Deckplan 7.1 Blatt 4 T
vom 09.05.2018
ersetzt
Lageplan, Unterlage 7.1 Blatt 4
vom 29.10.2012

Freistaat Bayern Staatliches Bauamt Aschaffenburg <small>Cornelienstraße 1, 63739 Aschaffenburg, Tel.: 06021/993-1, Fax 06021/993-293, E-Mail: poststelle@stbaab.bayern.de</small>		Unterlage Blatt Nr. Datum	7.1 4 T Zeichen
--	--	---------------------------------	-----------------------

PLANFESTSTELLUNG	bearbeitet	
B26, Darmstädter Straße Ausbau der Knotenpunkte "Hafen West" und "Hafen Mitte", Aschaffenburg	gezeichnet	
von Abschnitt 140_1,170 bis Abschnitt 140_2,520	geprüft	
Lageplan 4 LBP-Maßnahme E 2 Gemarkung Schweinheim		
Maßstab 1 : 3000

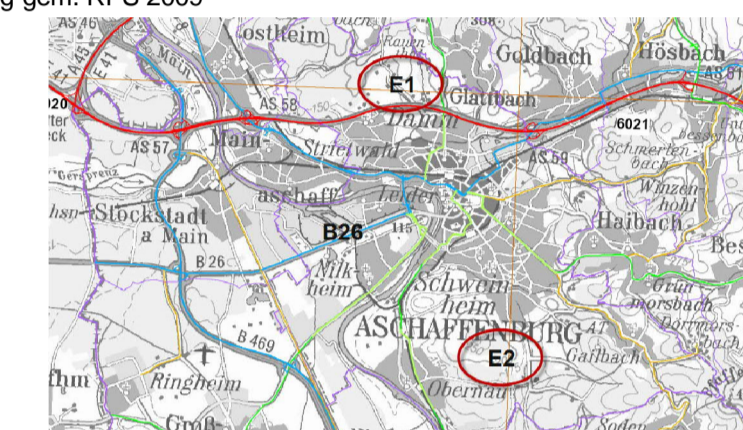
Nr.	Art der Änderung	Datum	Name
PL 11	Umplanung E2-1	23.04.2018	ifu
PL 12	Umplanung E2-2	23.04.2018	ifu
PL 13	Neuplanung E2-3	23.04.2018	ifu
PL 14	Entfall Teilfläche der E2 (alt)	23.04.2018	ifu
